Utredning – grunnforhold til:

Detaljreguleringsplan for Buvikveien 21, Risør

Vedlegg: Utredning grunnforhold EMY

NVEs svar på spørsmål om dokumentasjon av grunnforhold – Risør kommune

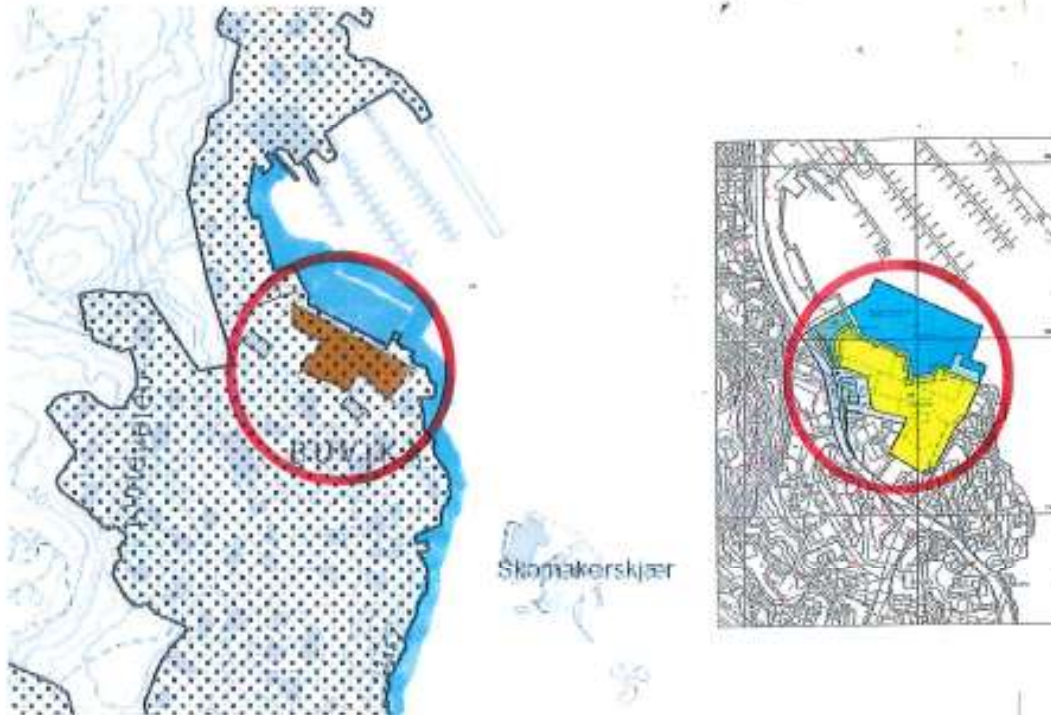
Kartutsnitt av aktsomhetsområde for kvikkleireskred viser at en vesentlig del av dagens bebyggelse har sammenhengende solid betong-dekke fundamentert direkte til fjell med armerte skivesøyler. Relativt store deler av betongdekke ut mot sjø på kote ca. 2.0 er antagelig hulrom.

Evt. behov for ytterligere grunn-undersøkelse avklares med vedlagte dokumentasjon som basis.

Dokumentasjonen vedlagt eposten følger dokumentasjonskravene i [NVE Veileder 1/2019 Sikkerhet mot kvikkleireskred](#) og avklarer sikkerhet mot områdeskred for tiltakene på land. Dokumentasjonen må følge den videre saksgangen.

Vi minner om at dersom det skal gjøres utfyllinger eller fundamenteringer i kystlinjen utenfor dagen bebyggelse, må dette dokumenteres. Vi viser til kapittel 2.8 i NVE veileder 1/2029 som handler om kvikkleire i strandsonen. Der står det at skred i sjø og strandsone er i all hovedsak utløst pga. menneskelig aktivitet. Skredene som utløses kan utvikle seg videre inn på land når det er sprøbruddmaterialer på land. Skred kan også få stor utstrekning sideveis i sjø og kan spre seg svært langt fra initialscredet, og kan derfor også berøre områder på land relativt langt fra startpunktet. Vi forutsetter derfor at det ikke skal gjøres tiltak i sjøbunnen.
